서울특별시농수산물공사

제목 하자보수 요청(가락시장 시설현대화사업 1단계 신축 건축공사)

(우수관 부식으로 우수관구멍 발생)

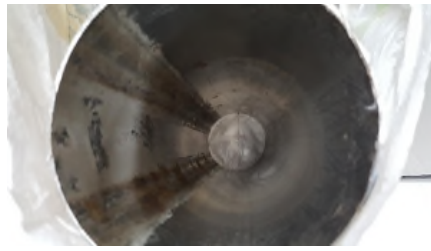
3. 또한, 가락물 스텐우수관 부식으로 누수가 발생하여 귀사에서 시공하신 가락물 스텐우수관을 공인시험기관(한국화학융합시험연구원)에 품질시험 의뢰한 결과 KS규격에 부적합한 것으로 판명되었습니다. 우수관 누수로 인한 미끄럼사고를 유발할 우려가 높아 안전사고 예방을 위해 귀사에서 부적합 자재로 시공하신 가락물 스텐우수관을 KS규격에 적합한 자재로 2017년 8월 31일까지 재시공하여 주시기 바랍니다.
